Mission régionale d'autorité environnementale

**Avis délibéré de la Mission Régionale
d'Autorité environnementale de La Réunion
sur le projet d'extension des périmètres irrigués du sud
de La Réunion (Bras de la Plaine et Bras de Cilaos)**

n°MRAe 2021APREU4

***Principe de franchissement des canalisations en fond de ravine
(extrait de l'étude d'impact – cf. page 69)***

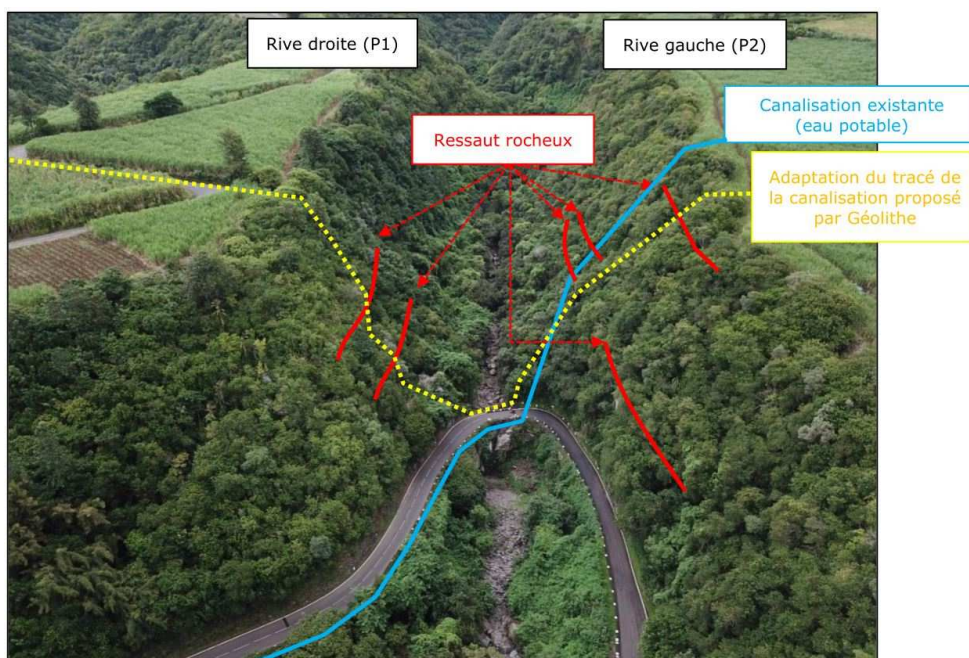
- **L'Ae recommande au pétitionnaire de confirmer que les franchissements des ravines en réseau aérien autoporté et en encorbellement des ouvrages existants sont dimensionnés afin d'être compatibles avec une crue centennale, et de préciser les mesures prises pour éviter les embâcles.**
- **Pour accompagner le projet après sa réalisation au regard de ses divers enjeux, l'Ae recommande de poursuivre la mission de suivi environnemental en phase exploitation sur une période d'au moins deux ans. Ce suivi devra permettre de s'assurer notamment que les dispositions adoptées pour le passage des canalisations en fond de ravine ne créent pas une érosion progressive ou régressive après des crues morphogènes.**

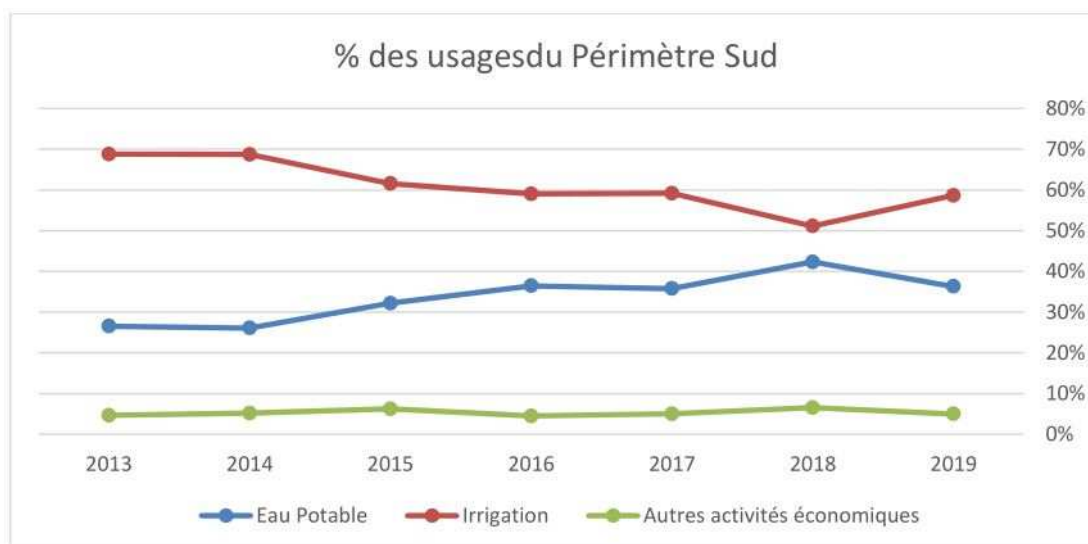
- ***Au-delà des débits de prélèvements autorisés, l'Ae recommande de confirmer la réelle capacité des captages à répondre aux futurs besoins exprimés en eau brute, au regard du retour d'expériences sur les aménagements précédemment réalisés, et notamment des difficultés éventuellement observées.***
